项目名称	碧桂园·岚溪源著1#楼(闽G-YJ105&95(T4-18Z)-Z3)
------	-------------------------------------

设计修改通知书

项目号	20201335	版本号	V1	阶 段	施工图	专 业	建筑
-----	----------	-----	----	-----	-----	-----	----

首层局部平面图
1:100

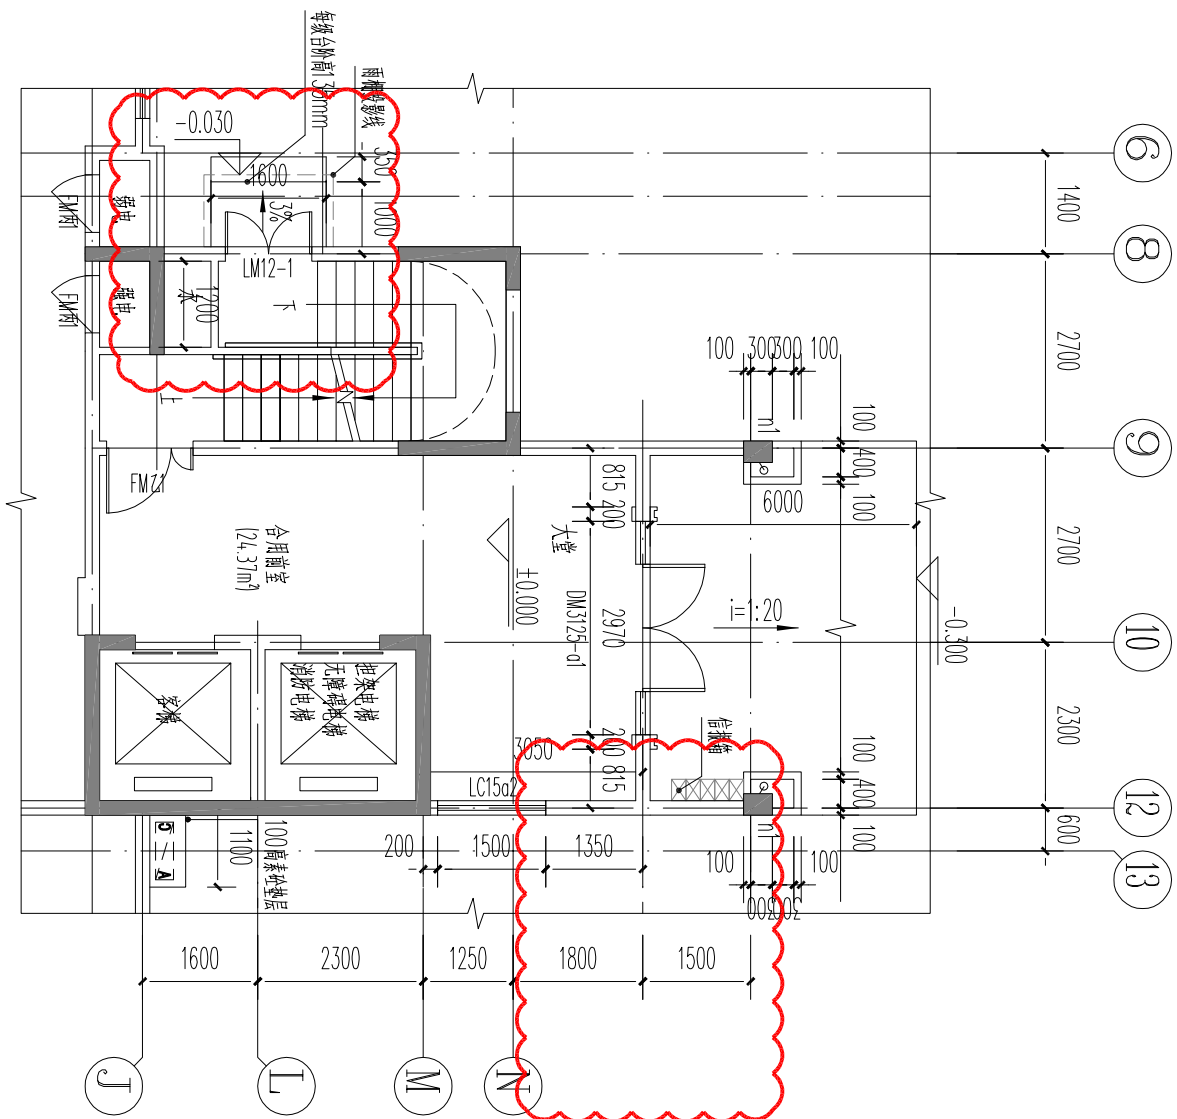
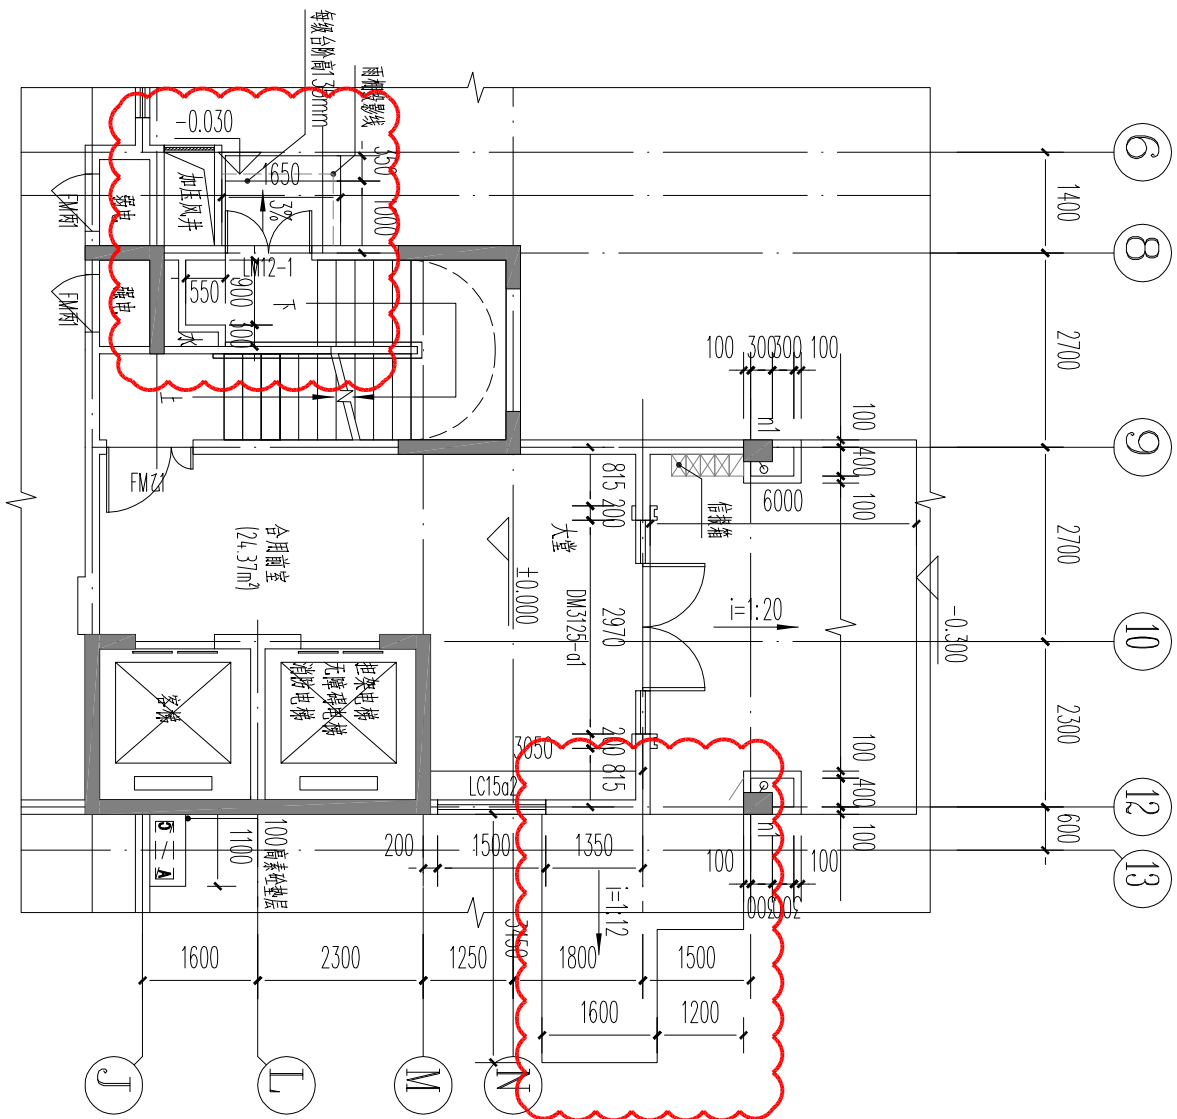
- 首层平面图12轴处取消墙体并增设缓坡。
- 首层平面图8轴处轴外水井墙体调整。
- 首层平面图6~8轴处轴外增设加压风井。

首层局部平面图 1:100
(修改前)

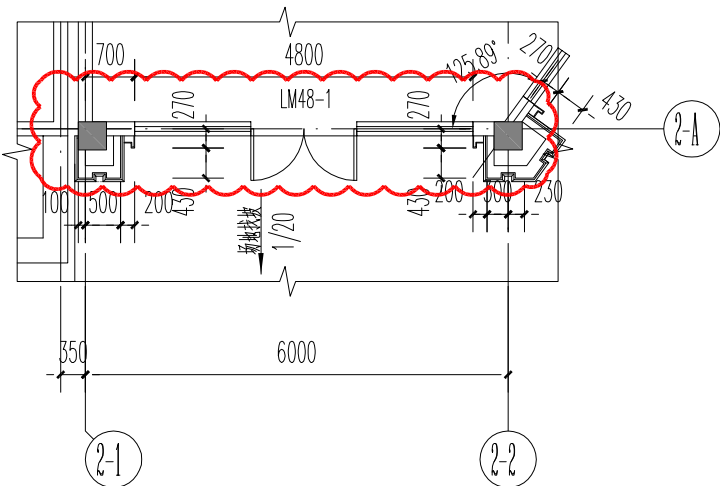
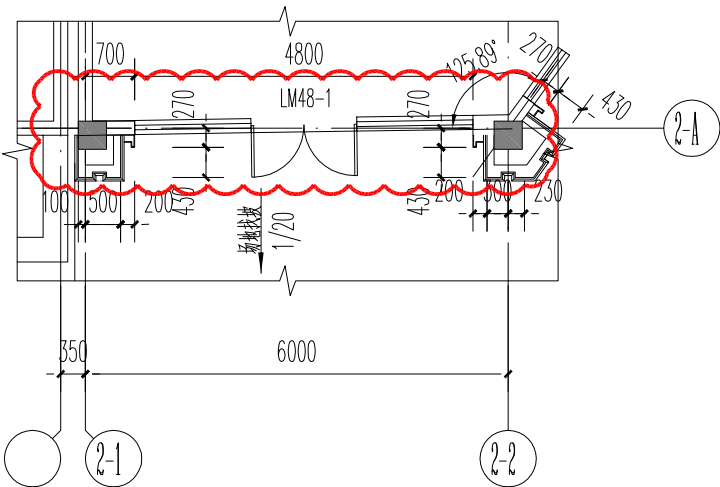
6、首层平面图2-1~2-2交2-A轴处墙体调整。

(修改前) 二层局部平面图 1:100

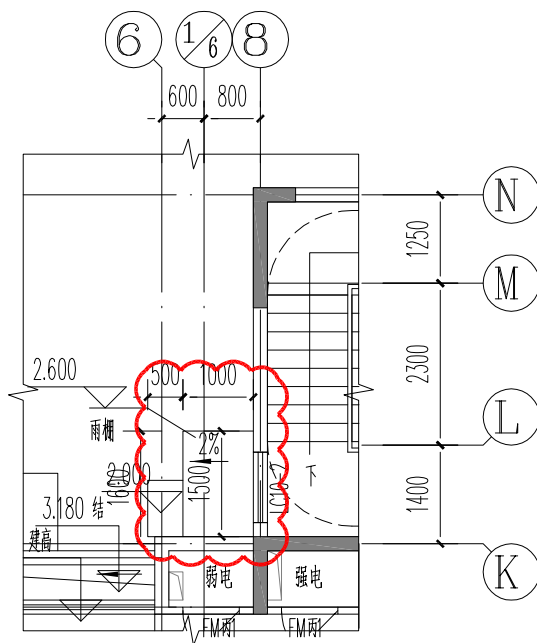
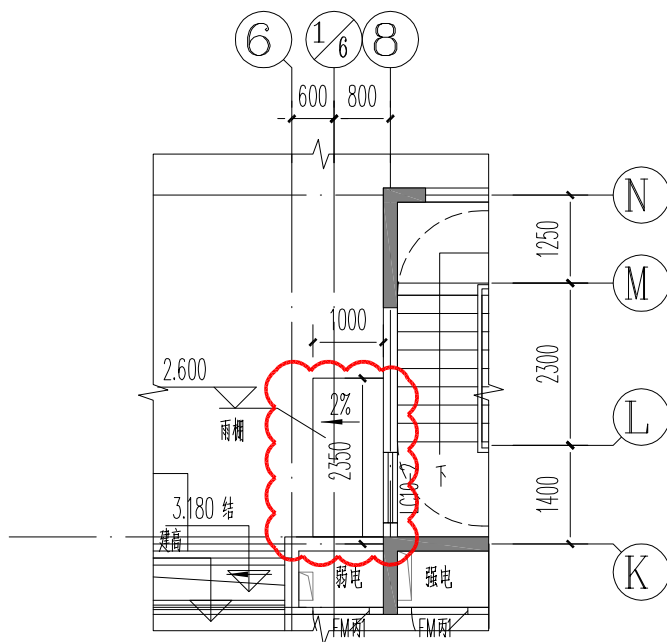
10、二层平面图8交K轴处雨棚大小调整。

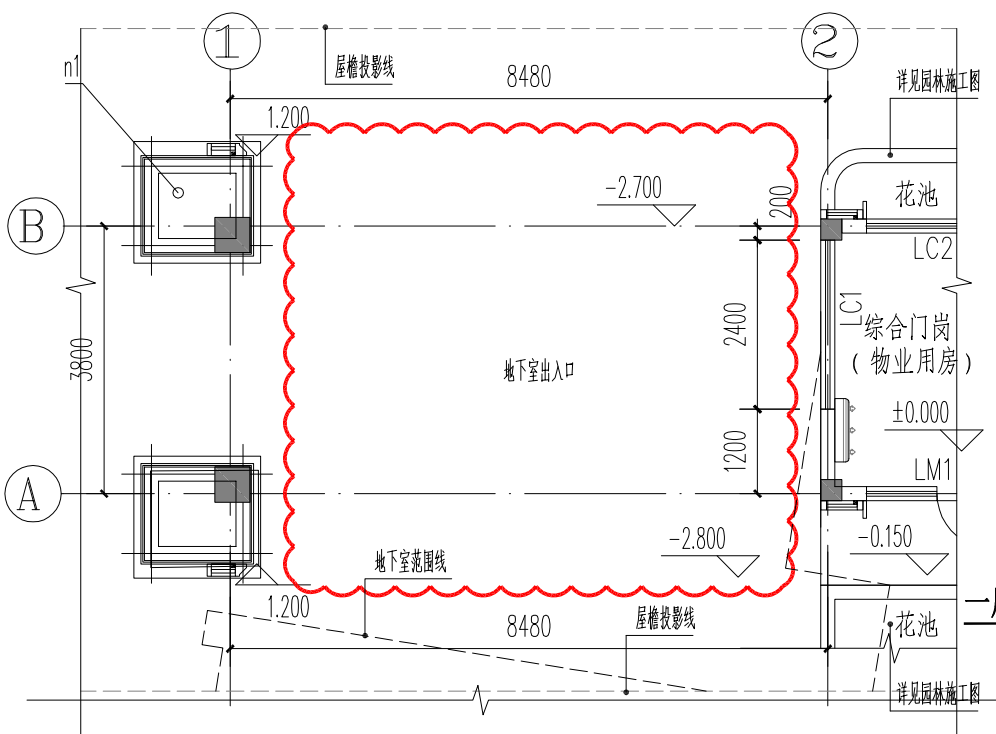
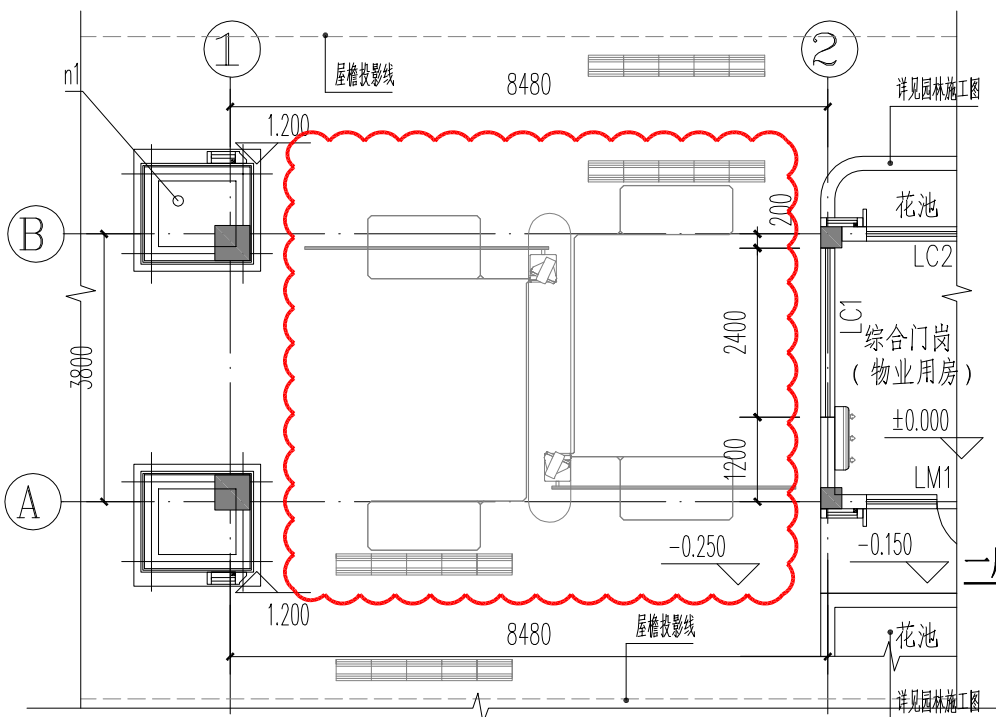
1、在①②间车行通道改地下室出入口,标高做相应调整,具体修改详附“一层局部平面图”。

一层局部平面图 1:100
(修改前)

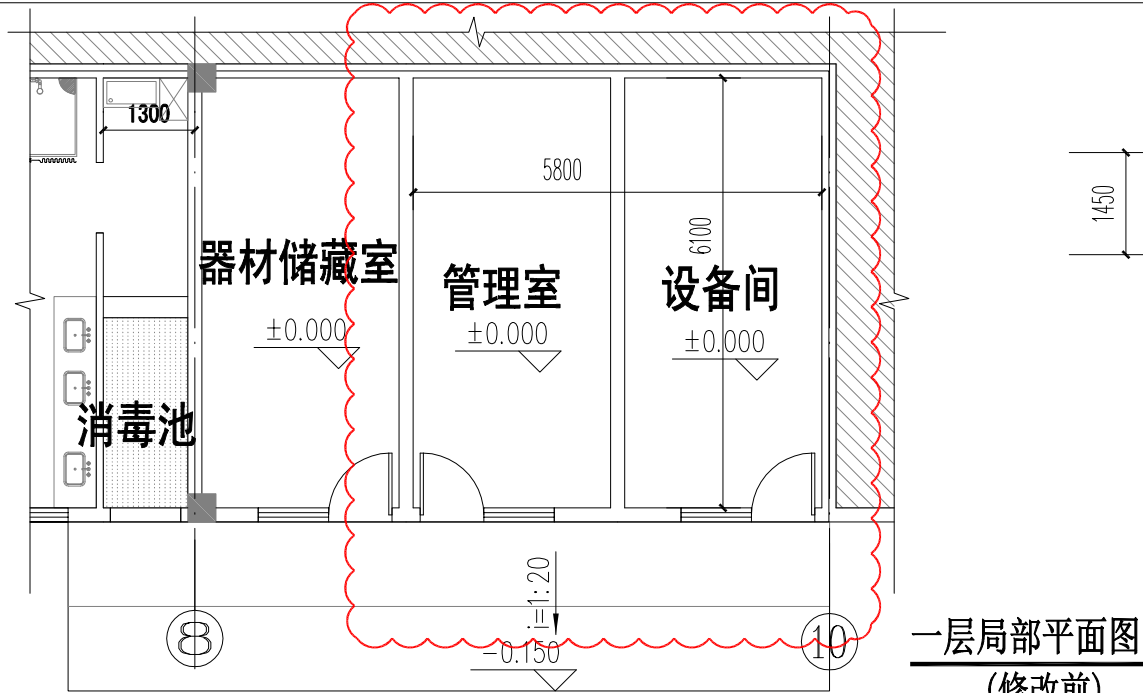
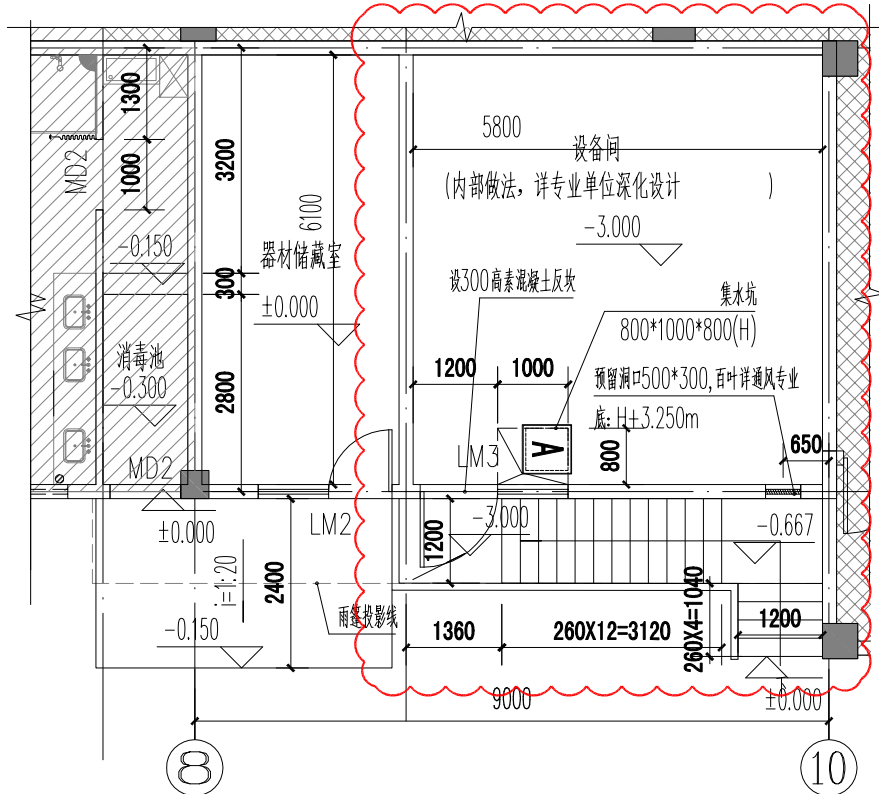
8~10交A~B轴设备间及管理间隔墙取消，合并为设备间；开门、室外台阶、室内外标高调整。

地下一层平面图
(修改前)
1:200

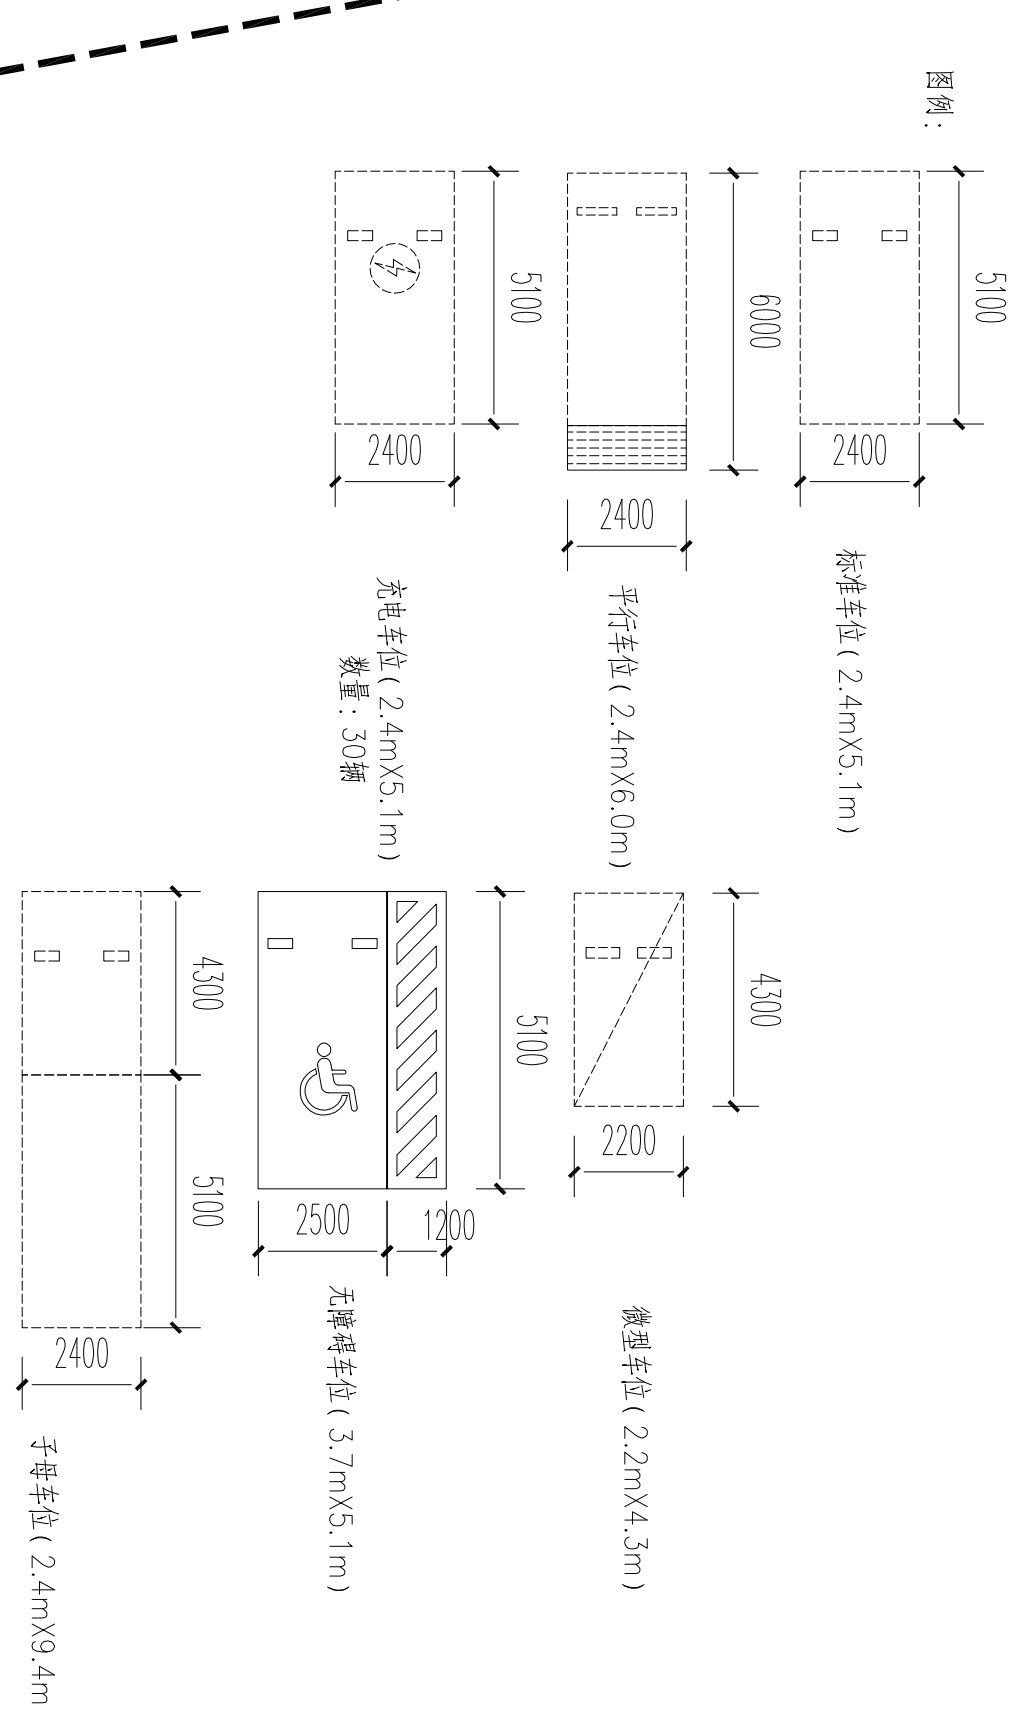
二维码标示:			广东博意建筑设计院有限公司				证书编号		审查批准号		
							建设单位		三明市元景房地产开发有限公司		
			审 定		黎晓君	校 对		黄志良	项目名称		
			审 核		黄志敏	设 计		豪勘腾	碧桂园·岚溪源著地下车库		
			项目负责		方鸣	专业负责		方鸣	设计修改通知书		
			项目号		20201335		版本号		V1		
			工 程 号		01D014		总页数		共1页		
							阶 段		施工图		
							图 号		TJ1		
							专 业		建筑		
							日 期		2023.09		
			更改原因及图纸修改说明:								
			根据现场实际测量发现,部分位置存在施工的误差,需对地下室做设计调整以满足要求,								
给排水 暖通 道路 规划			1、49~55交AN轴外侧消控室及商业墙体调整,外围改变,详见附图一。								
			2、48~1/54交AN~AG轴电房1、电房2及商业墙体、开门调整;48~53交AN~AK轴区域 增设3个标准车位,1个微型车位,详见附图一。								
			3、2/55~1/54交V~AG轴商业与地下室隔墙及商业内部隔墙墙体调整,详见附图一。								
			4、1/46交E~G轴合用排烟机房与合用排烟风井隔墙调整,详见附图一。								
			5、2/A交47~50轴墙体向1/A轴增厚0.05m;1/33交2/A向2/33轴位移0.1m,详见附图一。								
			6、N交35~3/36轴墙体向1/N轴位移0.30m,详见附图一。								
			7、12交R~P轴墙体调整,详见附图一。								
			8、AB交4~5轴墙体向AE轴位移0.15m,详见附图一。								
			9、1/AE交35~1/36轴墙体调整,详见附图一。								
方案 建筑 结构 电气			10、1/29~1/31、53~1/54、59~61交3/A~1/A轴车位向1/A轴位移2.8m; F~G交1/58~61轴向H轴位移3.25m;F~G交1/58~61轴向H轴位移3.25m;详见附图一。

11、1/N~2K交57~1/54轴坡道范围调整,详见附图一;								
			12、52轴增设墙体,形成无功能空间详见附,图一;								
			13、51轴单体配电间墙体调整,详见附图一;								
			14、44交AA~AC轴墙体调整,详见附图一;								
			15、剪力墙及柱局部结建不一致,现场与结构一致,详见附图一;								
			以下空白。								
设计 联系电话			0757-29917645								
联系电话:0757-
